Konstr.	Ritad	HG	Godk.	Smst nr.	Ers.	Tolerans där ej annat angivits: ISO 2768 m
	Dat.		Skala			
	1993-09-24		1:5	Atlantic F08-600 Art.nr: XAFX08		Ritn.nr 14336
						Ändr. B

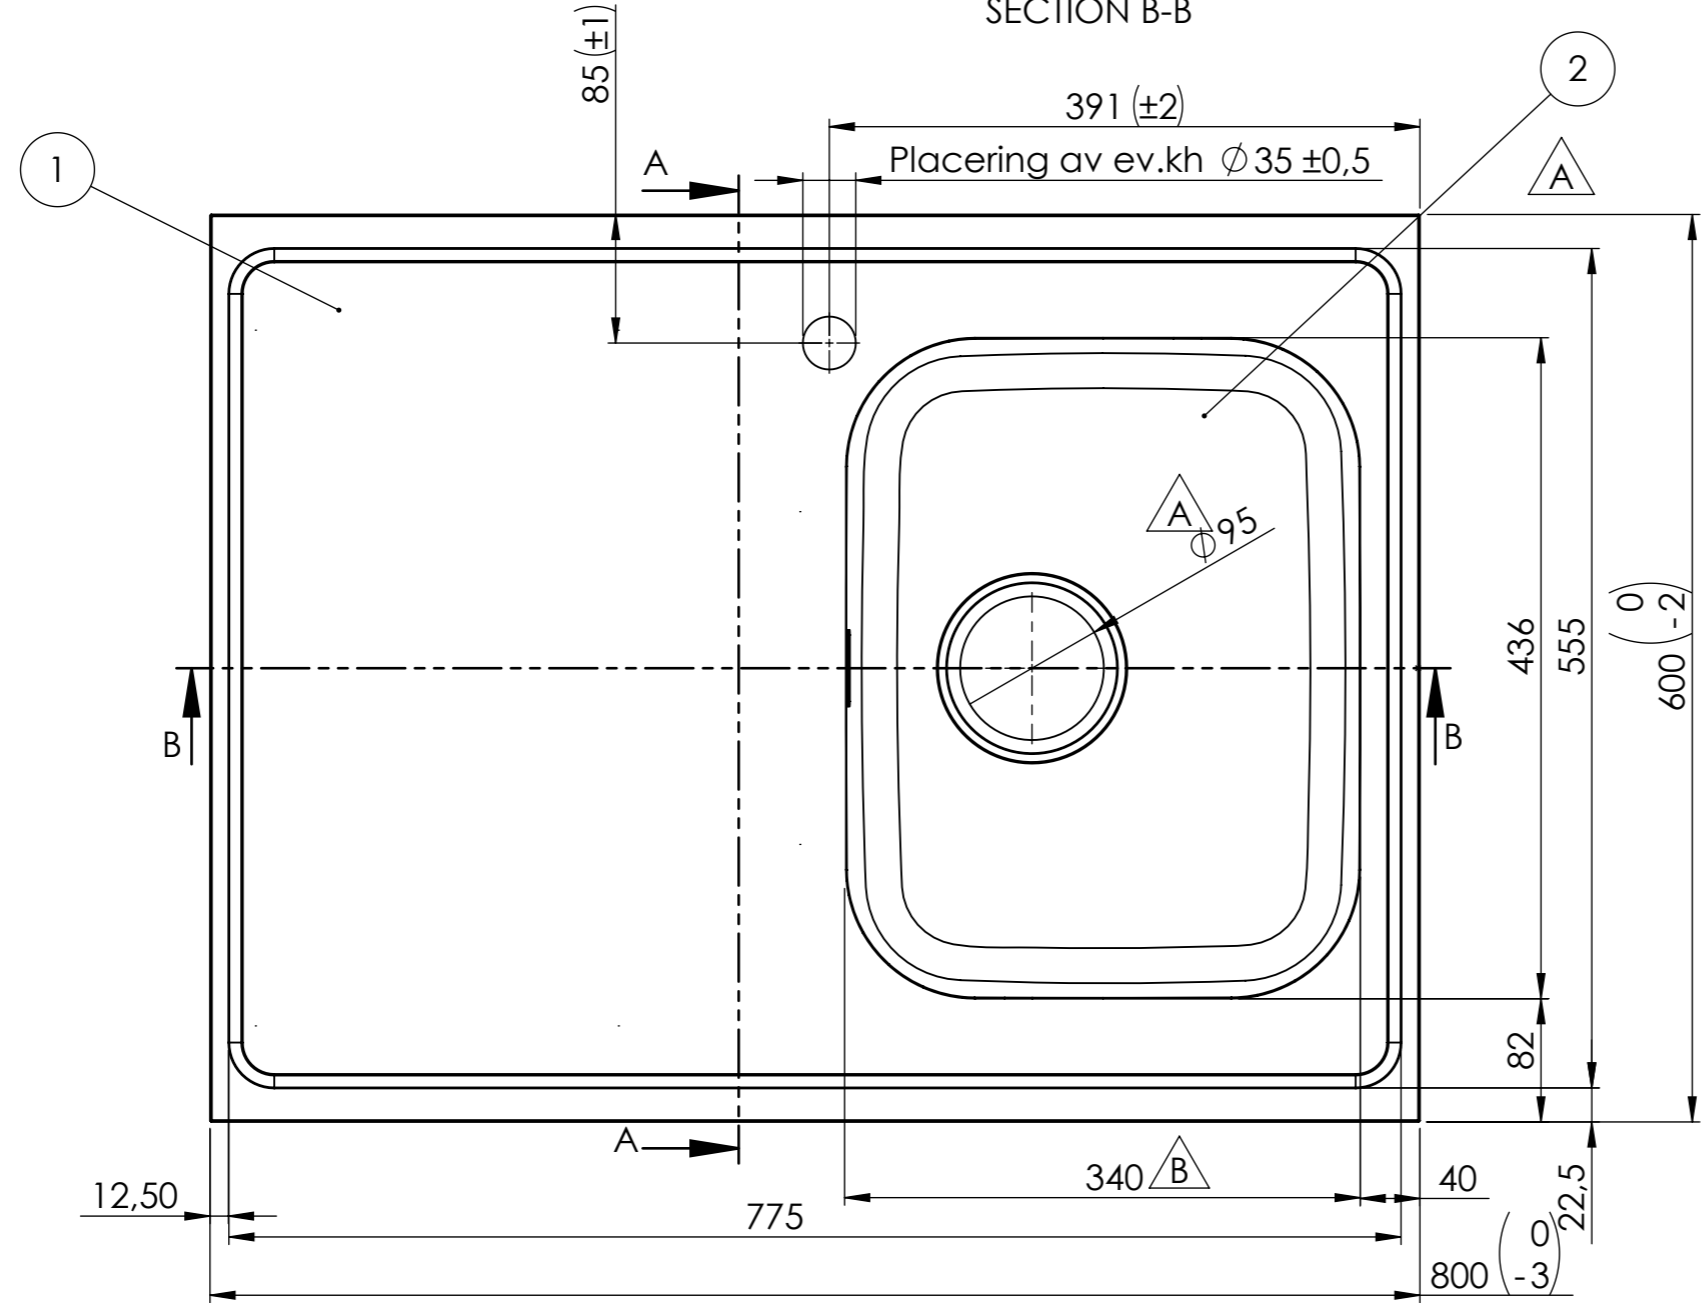
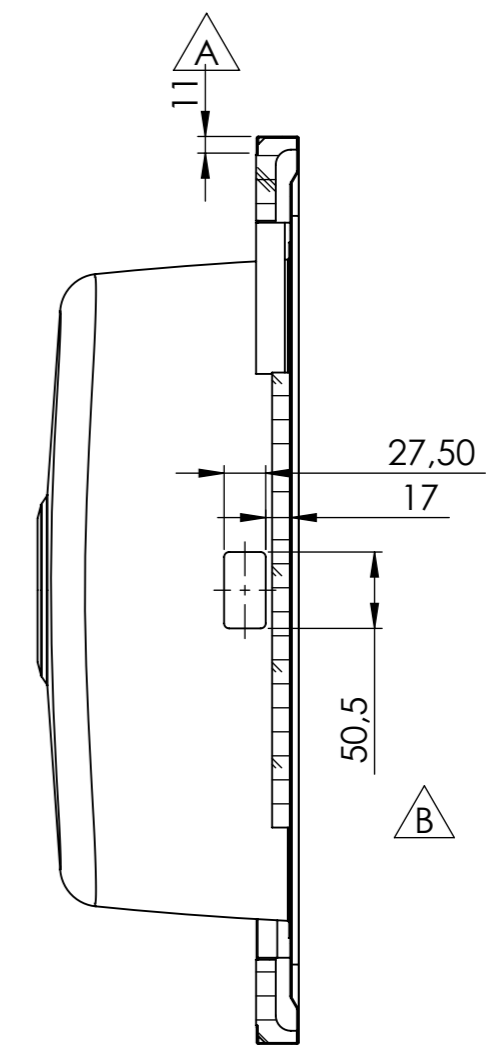
REV.	ANT.	ÄNDRING	DATUM	GODK.
A	6	Windexplatta ersatt med MDF. Kantklipp, ram och gavel ändrade för att vulsten inte ska överstiga 30mm. Omvik långsida var 9mm. Avlopp 51 ersätts av avl 97. Låda 34 stabiliserad med bombering R700.	2013-05-16	MR
B		Nya dimensioner för låda 34, rektangulärt bräddavlopp infört.	2022-06-29	LC
